さかい あいづまめ  
**境川水系逢妻女川 (4.60k ~ 4.90k)**

既往改修箇所【平成7~11年度施工】

豊田加茂建設事務所

### 河床幅の確保

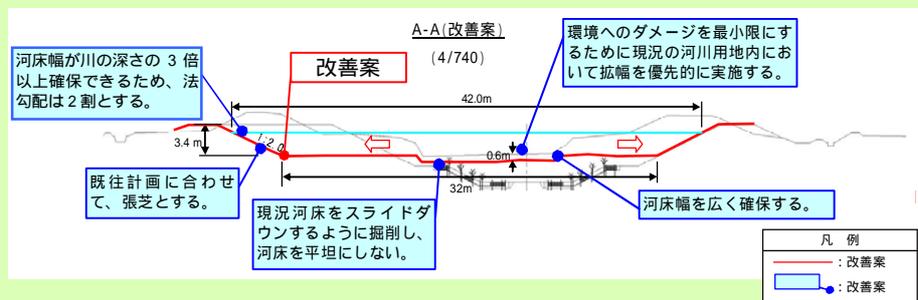
河床幅を広く確保する：水際に粗朶、自然石の基盤を形成する工法であるため、多孔質な空間ではあるものの逆に低水路の固定化を招いてしまった。逢妻女川のように川幅が狭い河川は、結果として単調な流れを生む。高水敷をなくす等、堤防側へセットバックし、河床幅を確保した方が川づくり、川らしさの創出としては有効であり、捨石等、水際部での工夫もいろいろ考えられると思う。

右図のようにすると、河床幅を確保し河床掘削を少なくするとともに、河床幅/川の深さ(b/h)は既往計画約 1.6(8.3/5.3) 改善案約 9.4(32.0/3.4)に改善される。

施工2年後の法面

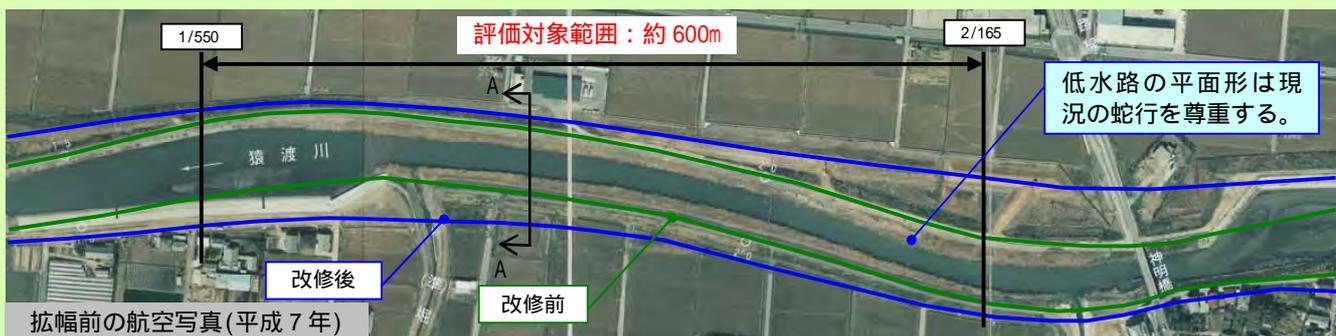
- ・法面はブロックマットで施工しているため、張りブロックよりは植生の回復が見られるが、回復がやや遅い（写真）。覆土して早期の回復をはかっても良かった。ただし、外来種が目立つため、覆土に在来植生の生育状況が良い土を利用する等、配慮する必要がある。
- ・水際部は河床までブロックマットを用いたために土砂の堆積が見られず、植生が回復していない（写真）。水際は護岸前面を覆土するか、寄せ土を行う等の工夫が必要であった。

A-A断面区間とB-B断面区間のすりつけ部

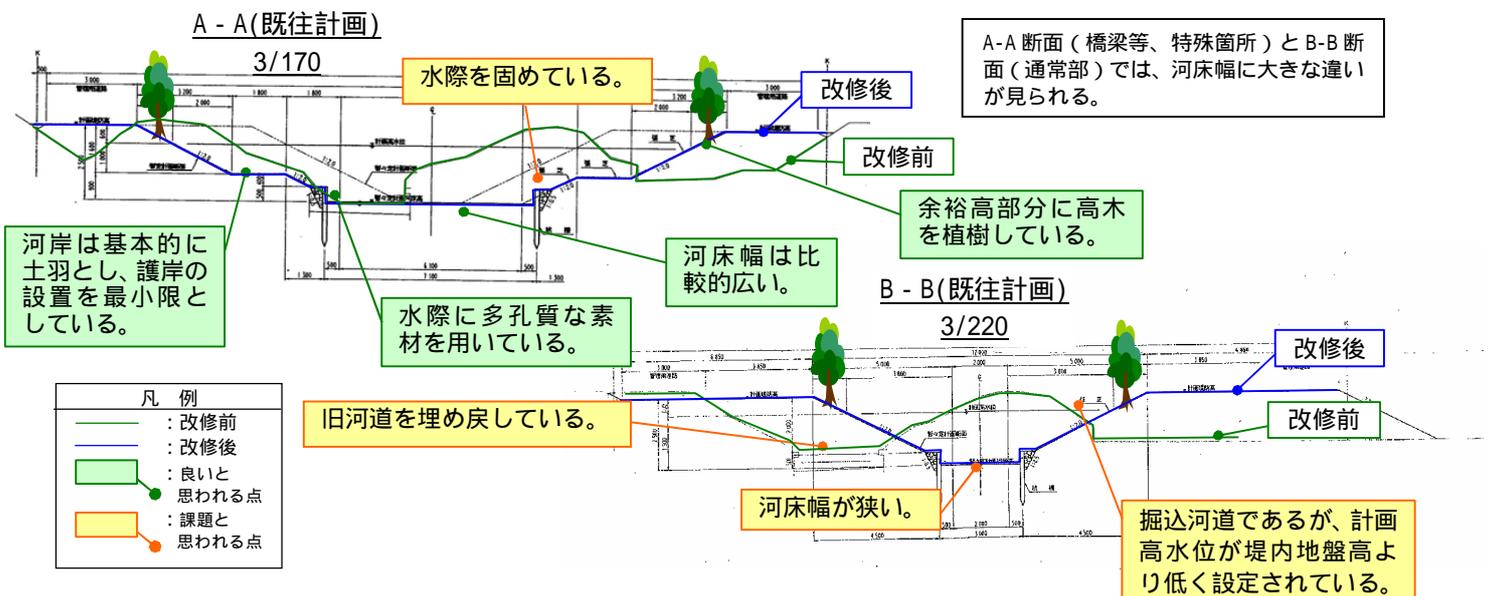
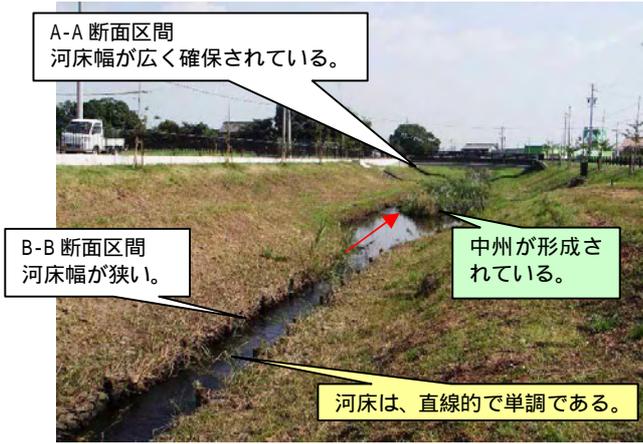
- ・ 平面計画：ショートカットにより直線的な河道法線となっている。土地区画整理事業との連携の中でやむを得ない面もあるが、改修前の法線形を維持した用地調整ができれば良かった。
- ・ 横断計画：画一的な横断形状であり河道地形に多様性がなく、水深・流速の変化も乏しく、景観が単調である。また、限られた川幅のなかで法勾配を2割としているため、特にB-B断面では河床幅/川の深さは約1.2(3.0/2.5)と3より小さく、単調な河床となっている。片岸だけでも、法面を5分程度に立てて、河床を広く確保した方が良かった。

- ・ A-A断面のようにある程度河床幅が確保されていると、杭柵により水際が固められていても、その前面に砂州が形成され、植物が生育して施設を隠すことができる（写真）。
- ・ 一方、B-B断面のように河床幅が狭いと、水際を固める結果となり、砂州は形成されず、水際の直線化の一因となっている（写真）。
- ・ ただし、A-A断面も、水深・流速がある程度確保されないと、河床に植物が過剰に生育し、水面が見えなくなることがある（写真）。
